- opmerkingen naar aanleiding van de verkeers-technische detaillering van de demonstratie fietsroute

# De fietsroute Tilburg

## verkeerstechnische aspecten

W. van Tilburg  
F. Stoovelaar  
Verkeersafdeling ANWB  
(foto's van de auteurs)

22. Een deel van de fietsroute ligt direct naast de spoorlijn.

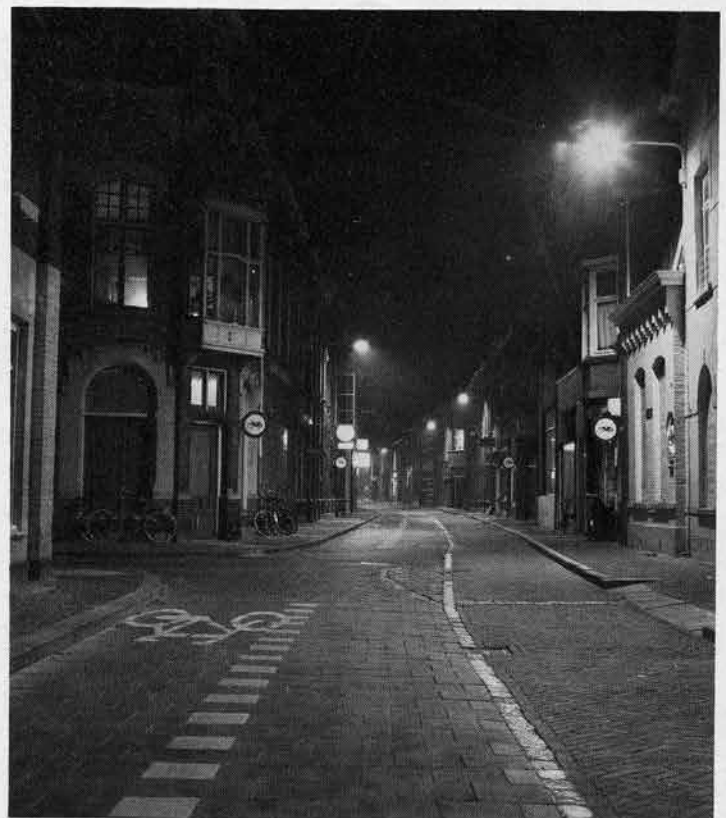
Verkeerstechisch gezien is dit een uitstekende oplossing, waarbij alleen een vraagteken kan worden geplaatst bij de situering pal naast de spoorlijn. Een goede afscheiding tussen spoorlijn en fietsroute zal zeker moeten worden aangebracht om te voorkomen dat kinderen de spoorlijn betreden (zie foto 22). Na de kruising met het Wilhelminakanaal is in de fietsroute een hoogtevverschil van ongeveer 8.50 m. Het beklimmen van deze helling is redelijk comfortabel. De helling is 1 : 40 en halverwege is zeer terecht een horizontaal gedeelte aangebracht (zie foto 23). Via een tunnel kruist de fietsroute de spoorlijn Tilburg-Eindhoven. De situatie bij deze bestaande tunnel is enigszins onoverzichtelijk.

9. Voor de aansluiting richting Berkel-Enschot - Oisterwijk is bij gebrek aan een alternatief en om de noodzakelijke hoogteverschillen (dijklichamen) te kunnen realiseren gekozen voor een ligging langs de spoorlijn over een zo kort mogelijk deel van het traject.

*Een paar voorbeelden van de route(verwijzings)borden.*

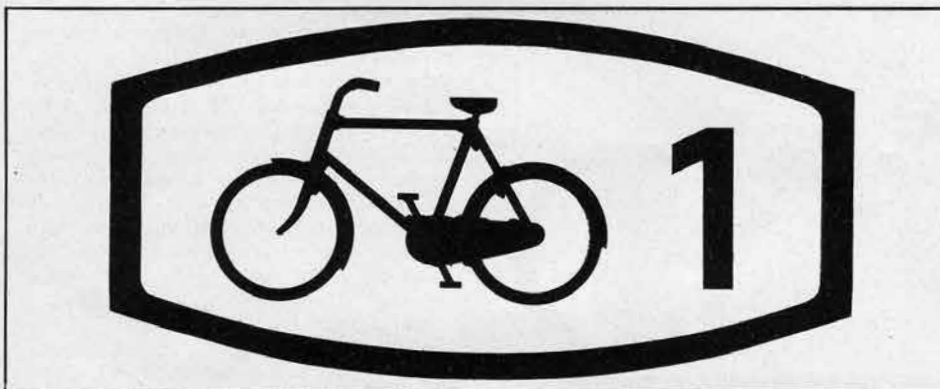
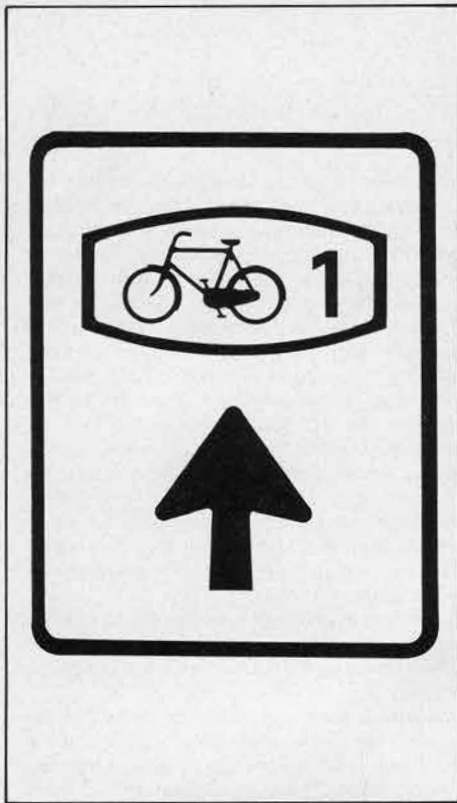
Combinatie van deze elementen leidt tot het schild zoals afgebeeld. Door de beperkte afmetingen van het schild kan het fietssymbool niet groot worden; door kleur en vorm is het bord in zijn geheel echter voldoende duidelijk.

A. Situatie-tekening van de fietsroute.

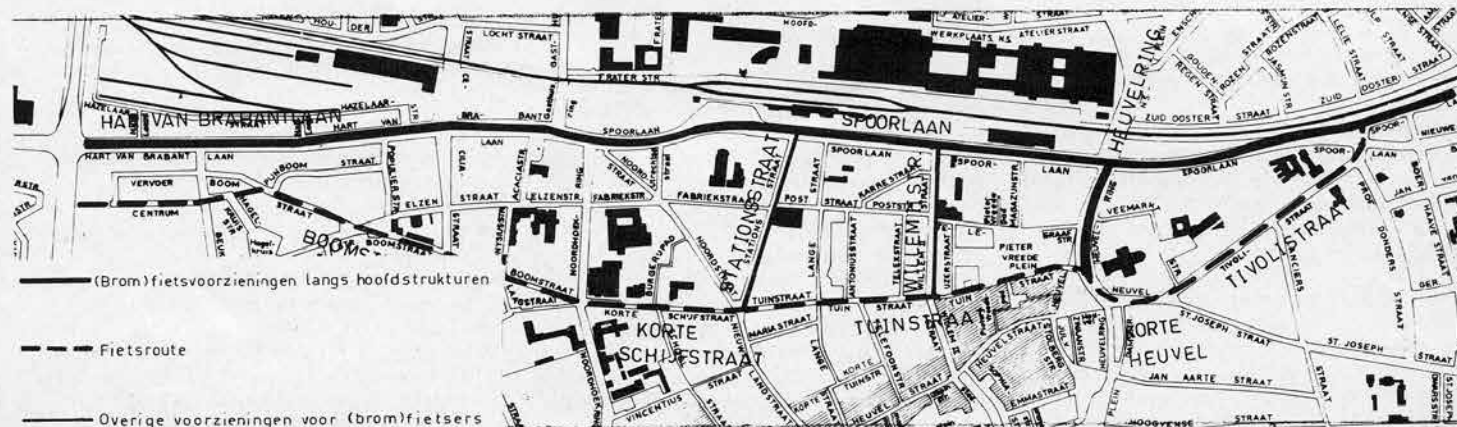
Het Tilburgse demonstratieproject omvat  
meer dan de route alleen: het beschreven stuk  
vormt een onderdeel van een aantal voor-  
zieningen welke voor (brom)fietzers worden  
getroffen in en rond het centrum van Tilburg  
(zie hiervoor Verkeerskunde 11/75), afb. A.
